**Objet : Avis dossier d'autorisation environnementale liée à la création d'un centre de tri des déchets recyclables sur les communes de La Tessoualle (49) et de Mauléon (Loublande) (79)**

Fiche d'analyse des dossiers soumis à avis de la CLE  
du SAGE de la Sèvre Nantaise

**Demande d'Autorisation Environnementale liée à la création d'un centre de tri sur les communes de La Tessoualle (49) et de Loublande (79)**

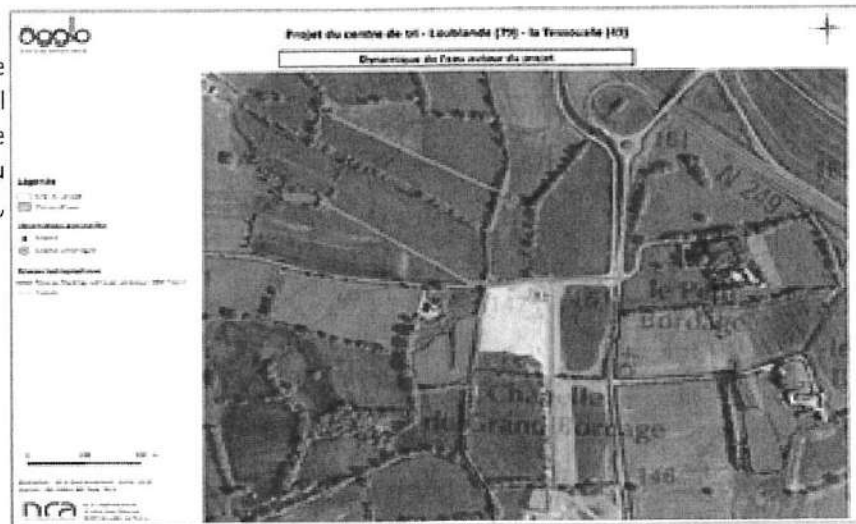
- des incohérences dans le dossier en matière de fonctionnalités des zones humides. Le rapport de Pierre&Eau « Etude zones humides » indique dans ses annexes (Annexe8\_20-923-Loublande-Unitri\_Etude ZH\_V4.0- pages 43 et 44) une absence d'équivalence fonctionnelle sur les fonctions hydrologiques, biogéochimiques et biologiques avec la stratégie de compensation proposée,
- une compensation sur une zone humide (ouest de la parcelle) déjà existante et fonctionnelle,
- une absence de suivi (pédologique, flore, ...) pour mesurer l'impact du dédrainage sur la parcelle cultivée,
- une absence d'information sur la mare créée et le dispositif de suivi mis en place pour mesurer ses impacts,
- une plantation d'une haie en pourtour du site pour laquelle il n'est pas démontré d'équivalence en termes de fonctionnalité et de biodiversité.

L'analyse des fonctionnalités des zones humides et des haies impactées en comparaison des gains attendus par les compensations ne permet pas de justifier d'une restauration équivalente en termes de fonctionnalité et de biodiversité. L'étude d'impact présente plusieurs incohérences entre les propos du rapport et les annexes de l'étude des zones humides.

- 1 - La démonstration par le pétitionnaire d'une recherche et d'une prise en compte de mesures d'évitement de la zone humide notamment dans l'analyse comparative et de recherche des sites d'implantation du projet,
- 2 - La démonstration par le pétitionnaire de la récréation/restauration des zones humides et des haies équivalentes en termes de fonctionnalités et de biodiversité, avec la mise en place d'un dispositif de suivi permettant de s'en assurer sur le long terme.

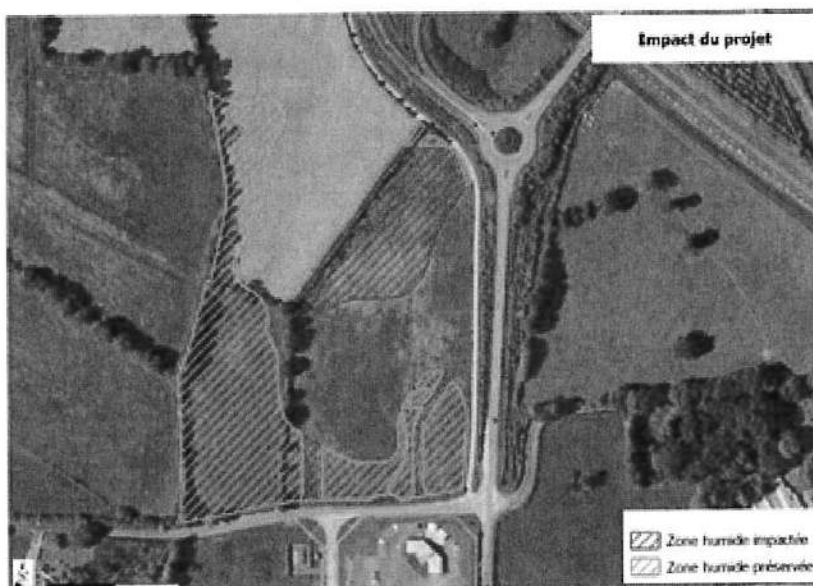
Le projet prévoit la destruction de 248 ml de haies. Deux types de haies vont être affectés par le projet :

- La première est une haie arbustive haute, dont le linéaire coupé s'élèvera à 149,6 m. Il s'agit d'une haie présentant des chênes gérés en arbres têtards.
- La seconde est une haie relictuelle localisée au sud du site, dont la réalisation de plusieurs ouvertures implique la suppression de 99 ml de haie.
